# 江苏省建设工程消防设计审查验收 常见技术难点问题解答

江苏省住房和城乡建设厅  
二〇二一年四月

前室和楼梯间外窗满足救援要求时的门厅和救援场地计算示意

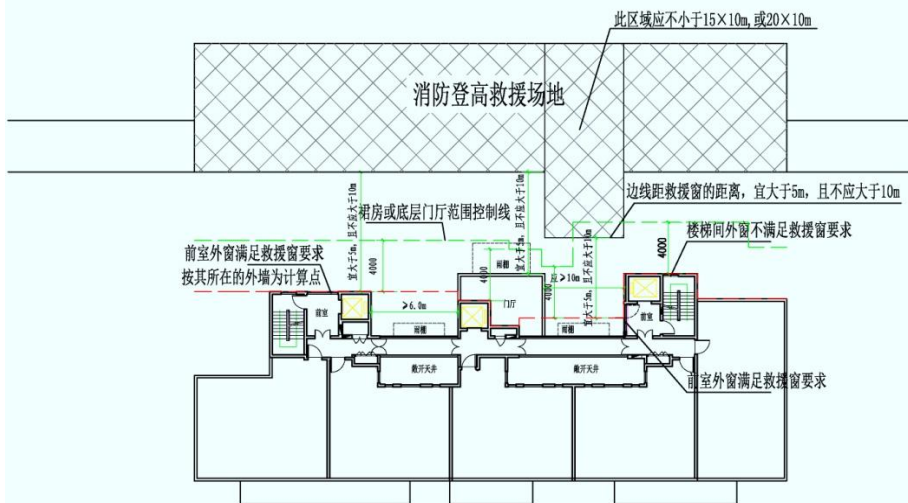
1、《住宅设计标准》DGJ32/J26-2017 第 8.6.3 条消防车登高场地范围内的裙房或底层门厅进深不应大于 4m，若住宅外轮廓有凹槽，4m 是从突出的楼梯间外墙计算还是从疏散连廊计算？凹槽中底层有突出高层的建筑是否影响消防扑救或救援？

情况一：朝向消防登高救援场地的楼梯间或前室外窗满足救援窗要求

答：裙房或底层门厅进深的起算边线应优先以设有消防救援窗能够满足消防救援的前室或楼梯间外墙为计算边线，消防救援窗应符合《建筑设计防火规范》的要求，该前室或楼梯间外窗应面向消防车登高操作场地。

底层门厅及消防登高救援场地控制线按照楼梯间或前室外窗所在的外墙进行计算

前室外窗满足、楼梯间外窗不满足救援要求时的门厅和救援场地计算示意

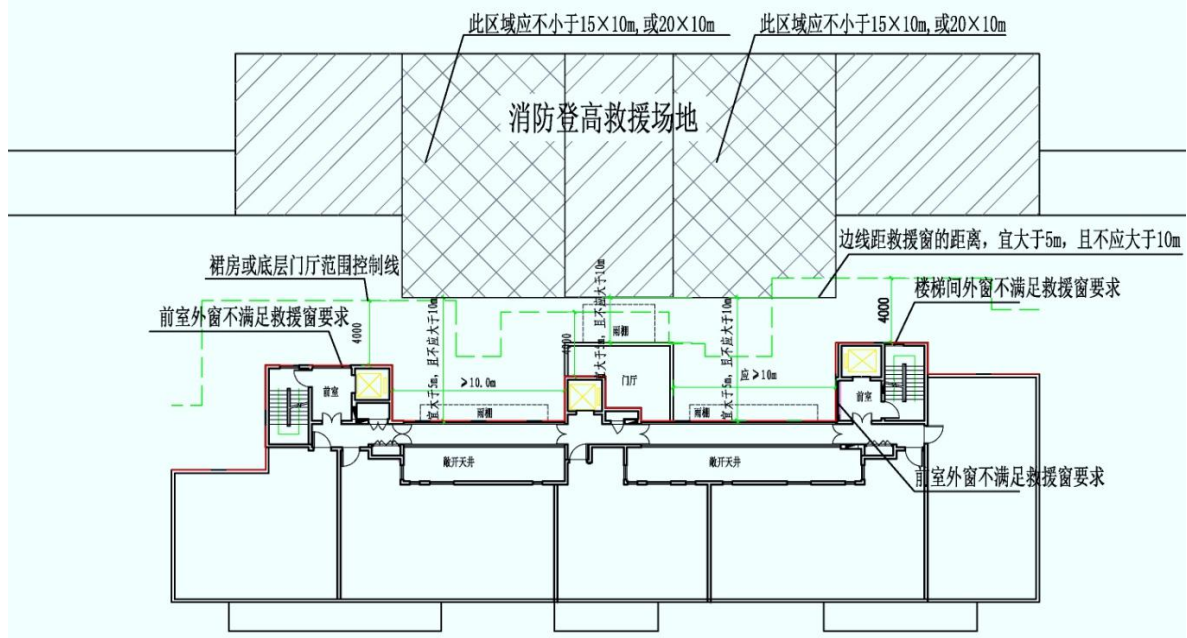
情况二：朝向消防登高救援场地的楼梯间外窗不满足救援窗要求，但侧向前室窗满足救援窗要求  
底层门厅及消防登高救援场地控制线按照侧向前室外窗所在的外墙进行计算

当受条件限制，前室或楼梯间没有面向消防车登高操作场地的外窗，或该外窗不能满足消防救援窗的要求时，应以能够满足消防救援的外窗或外廊所在的外墙计算。当以外廊的外墙或敞开天井侧向前室窗外墙作为计算点时，凹进的敞开外廊宽度应不小于 10m（参考救援场地短边 10m 的要求），便于消防车进入和救援。（三种情况见下图）

前室和楼梯间外窗不满足救援要求时的门厅和救援场地计算示意

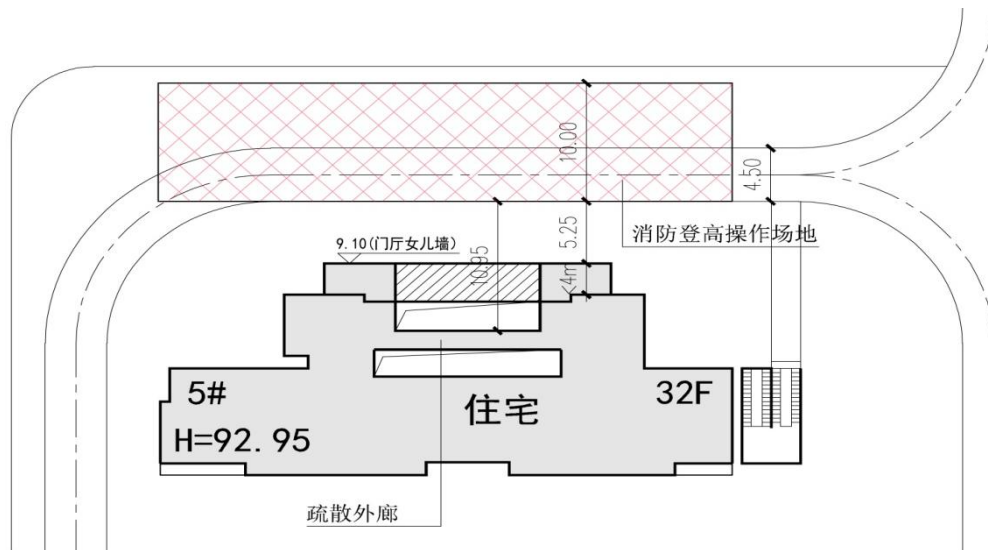
情况三：朝向消防登高救援场地的楼梯间、前室外窗均不满足救援窗要求  
 底层门厅及消防登高救援场地控制线敞开外廊所在的外墙进行计算

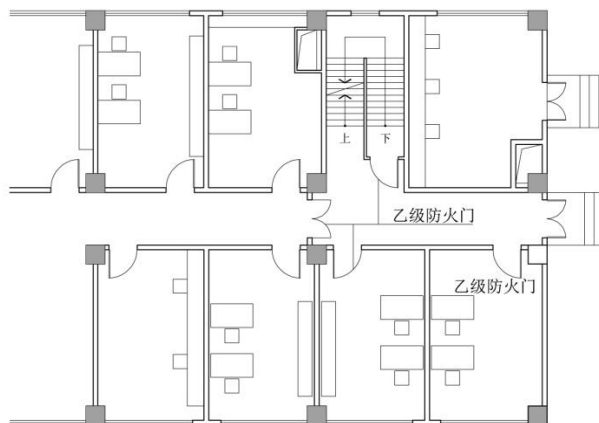
7、两栋楼各自疏散宽度都不足，中间用连廊相连（连廊无可燃物，也无疏散楼梯），通向连廊的门作为安全出口互相借用，符合要求吗？

答：不符合要求。

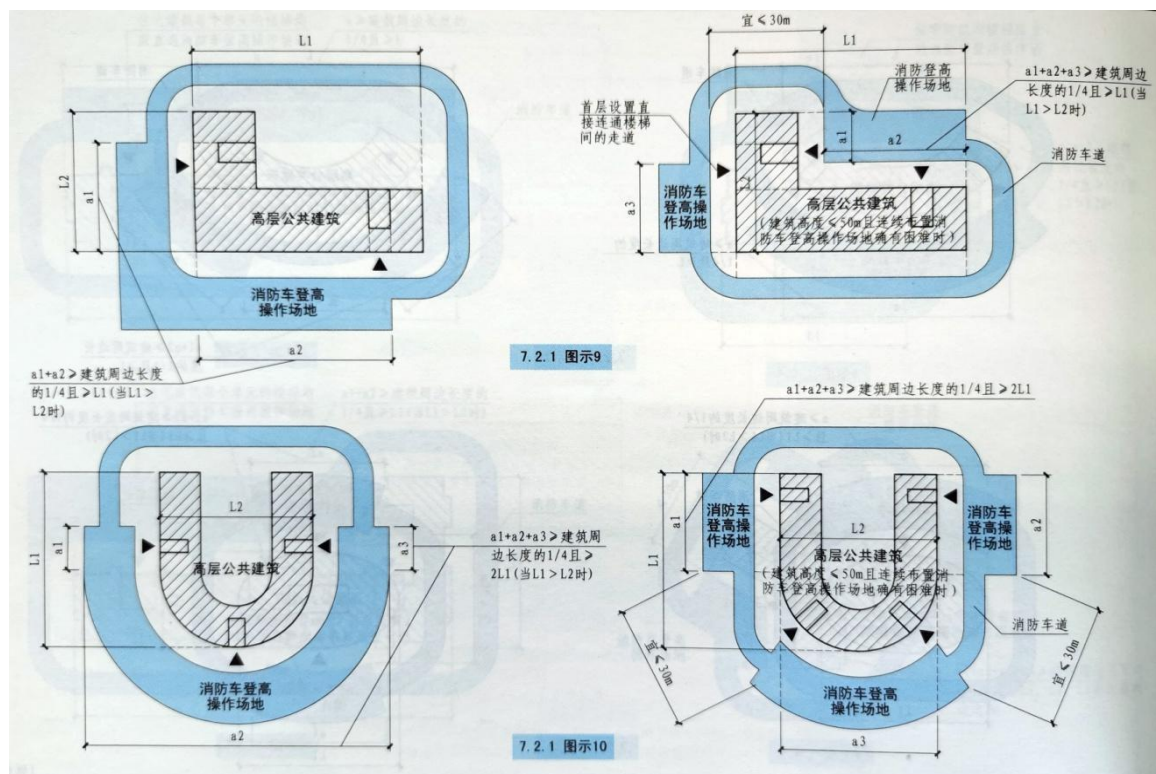
2、消防车登高操作场地是否必须设置在楼梯的立面侧？消防车登高操作场地在楼梯对应立面，如下图所示在底层设置通道是否符合要求？

答：消防车登高操作场地未要求一定设置在靠近楼梯间一侧，但直通疏散楼梯的通道入口应该直观、明显；图示消防车登高操作场地设置方式可行。

图 1

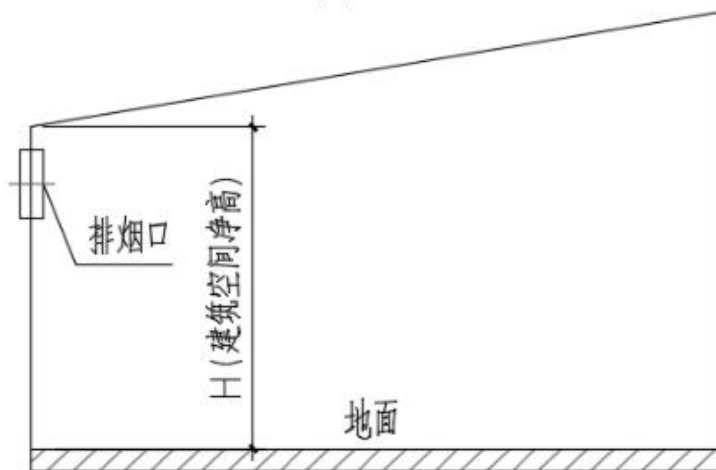
28、对于非平的吊顶（如坡顶，锯齿顶）或阶梯报告厅等场所的净高如何界定，是否可以给出图示？

**答：（1）对于斜坡屋面或顶棚（包含人字形屋顶），当排烟窗（口）设置于斜坡屋面或顶棚时，建筑空间净高为排烟窗（口）中心距地面的高度（如图 1 所示）；当排烟窗（口）设置于侧墙时，建筑空间净高为檐口（或顶棚）最低点距地面的高度（如图 2 所示）。（2）**
